Oleme projekti läbi vaadanud ning palume vajadusel selgitada ning korrigeerida/täiendada projekti.

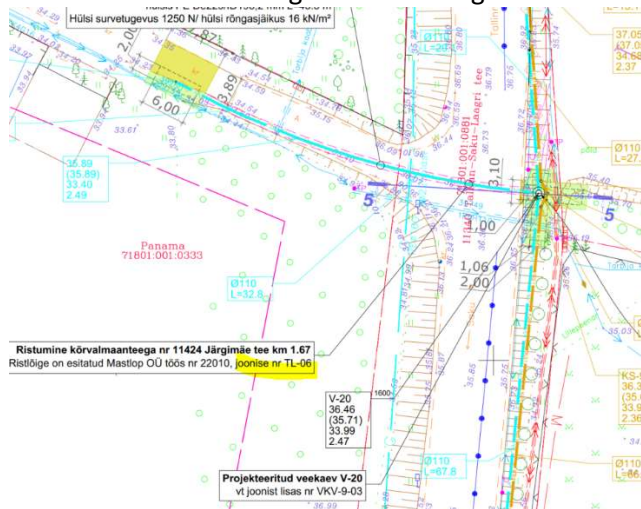
- Palume selgitada ning täpsustada, kas eraldi ristmevälja joonist ei ole teil plaanis esitada riigitee nr 11424 km 1,67 ristumise kohta?
- Palume kontrollida asendiplaanil viidet joonisele (kollasega). Lisaks palume kontrollida ristumisel asendiplaanil kajastatud veetorustiku sügavuse andmeid nn ristlõikel kajastatud veetorustiku sügavus andmetega. Palume ühtlustada.

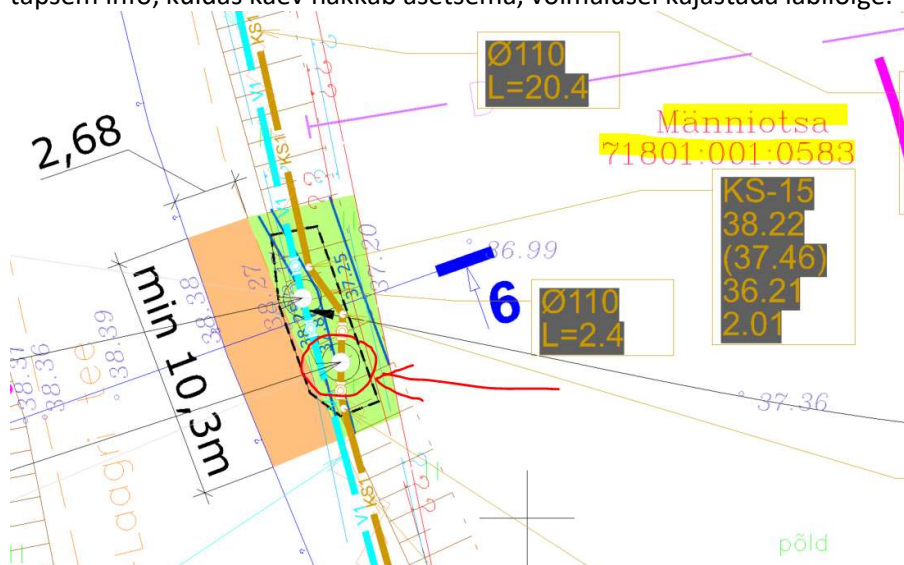
- Palume kontrollida, hetkel nähtub asendiplaanilt, et riigitee maaüksusel on kaevud kaldpinnal nn maapinna isojoonte peal, kas kaevud jäävad ikkagi hiljem nn nõlva peale. Palume kajastada selgemal ning üheselt mõistetavalt. Lisame juurde, et peale kaevude rajamist peab olema võimalik ka antud ala hooldada sh niitmistehnikaga, palume arvestada maapinna kujundamisel.
- Palume kontrollida ning vajadusel korrigeerida, kas Männiotsa kinnistu juures paiknevas kaevu KS-13 asukohas on maapind kujundatud vastavalt nõuetele. Lisaks puudub hetkel täpsem info, kuidas kaev hakkab asetsema, võimalusel kajastada läbilõige.

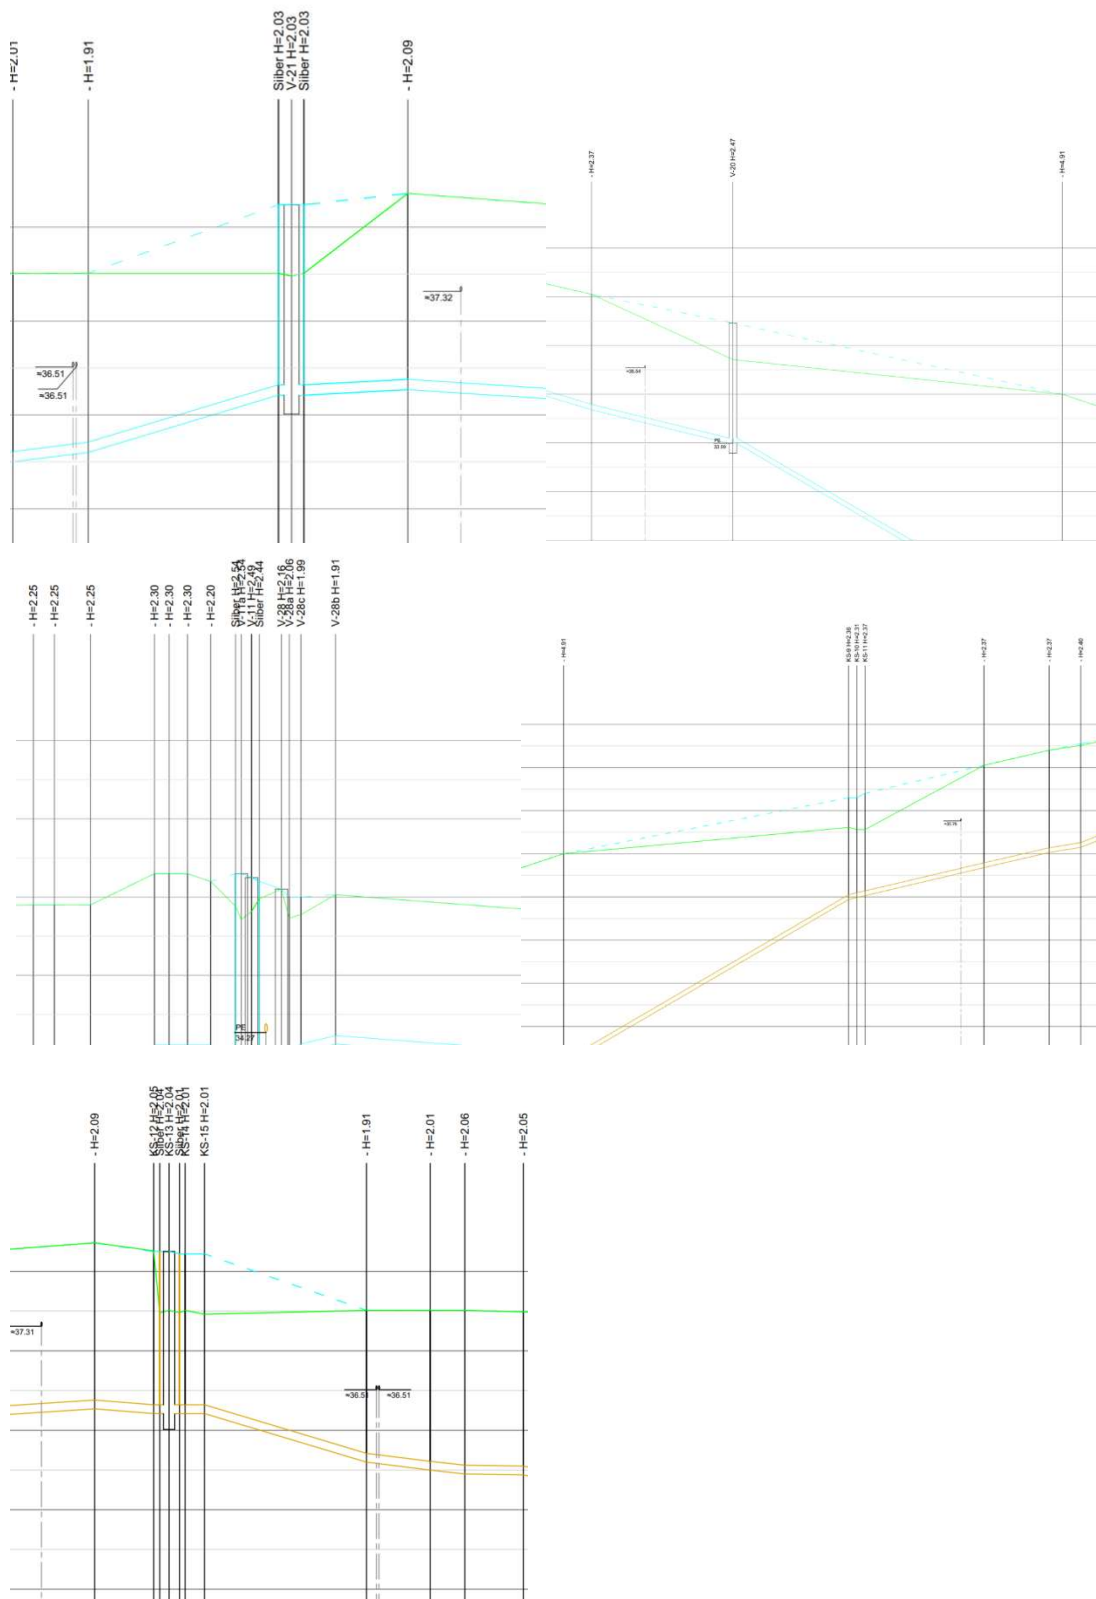
- Palume täpsustada, mida mõeldakse pikiprofilis projekteeritud maapinna mõiste all (sinine katkendjoon). Taastamise osas ei tuvastanud, et maapinna kujundamist sellises ulatuses oleks lahendatud? Palume vajadusel korrigeerida pikiprofiili ning kajastada maapinna kontuur vastavalt asendiplaanile.

- Palume pikiprofilis kajastada ka kaevikute asukohad (sh tingmärkides)

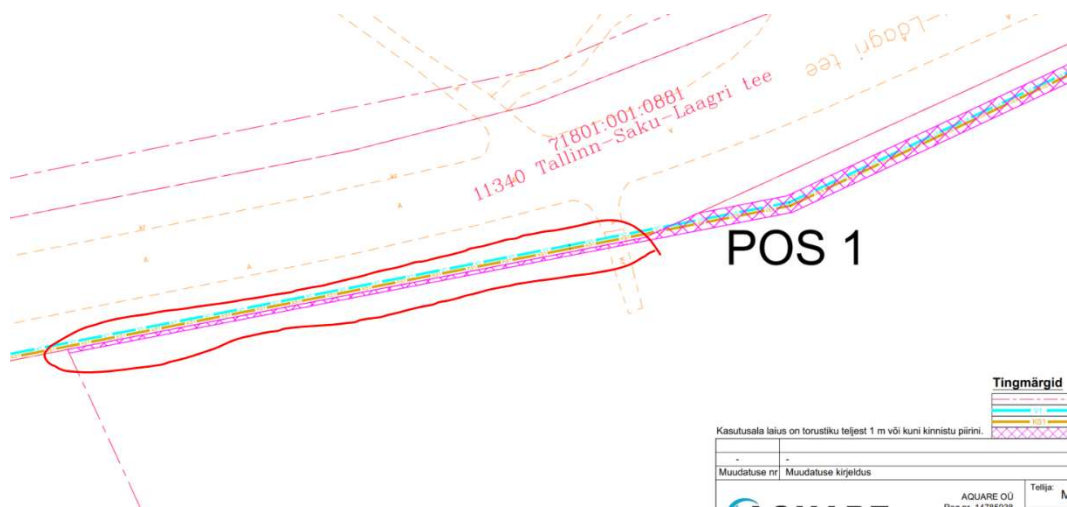
- IKÕ plaanil AQ22033_PP_VKV-9-11_IKO-4.pdf kajastada IKÕ ala ainult kinnistu osas, kus tehnoõrgud paiknevad nn kõrval kinnistu osas IKÕ ala mitte kajastada (punane joon).
